Avis délibéré
de la Mission régionale d'autorité environnementale
Provence-Alpes-Côte d'Azur

sur la régularisation du projet de centrale photovoltaïque au sol
au lieu-dit "l'Arpasse" à Levens (06)

N° MRAe
0004774/A P

Figure 1: Plan de masse du projet (source : étude d'impact)

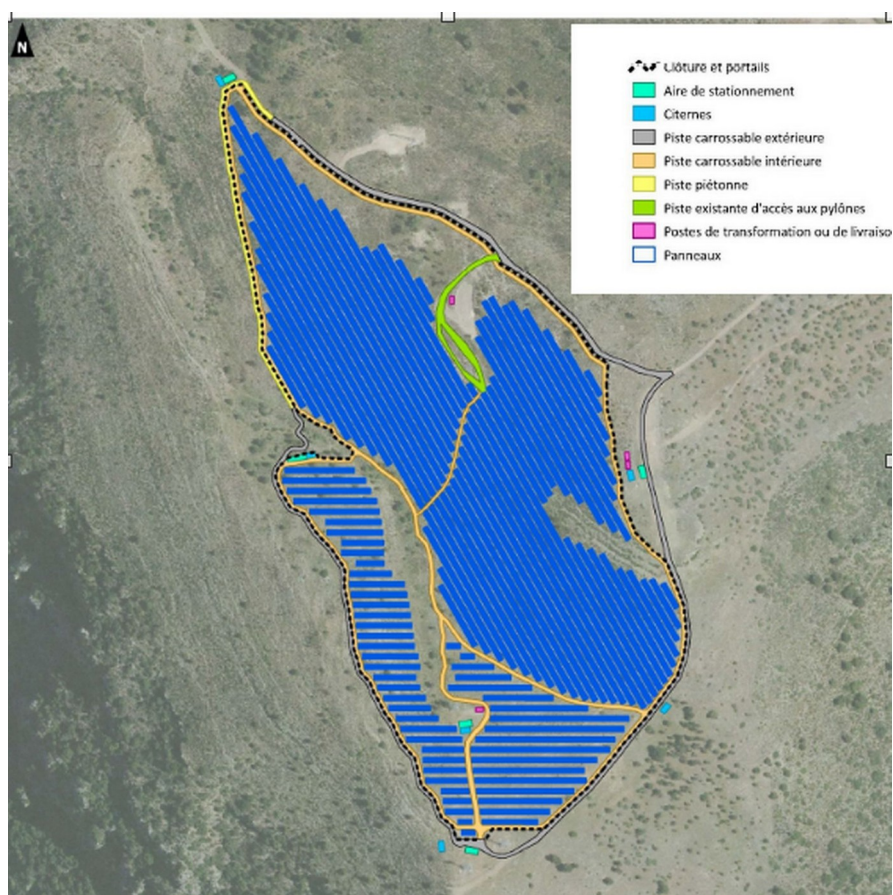
La MRAe recommandait dans son avis précédent de « compléter les modalités de réalisation du réseau de câbles souterrains en phase chantier, de préciser les conditions de remise en état du site à la fin de l'exploitation et de mettre en cohérence l'échéancier retenu pour la réalisation du projet dans l'étude d'impact avec celui de l'OAP ».

Le mémoire en réponse à l'avis de la MRAe apporte les précisions demandées sur le linéaire des tranchées (2 100 m), les modalités de leur réalisation (dimension et composition des tranchées), les conditions de remise en état du site (dépose et recyclage des panneaux, câbles, structures métalliques, pieux, obturation des trous, enlèvement des postes électriques, dépose des clôtures et portails). L'échéancier prévisionnel de réalisation du projet modifié est annexé au mémoire en réponse, cohérent avec celui de l'orientation d'aménagement et de programmation (OAP) dédiée du PLU métropolitain.
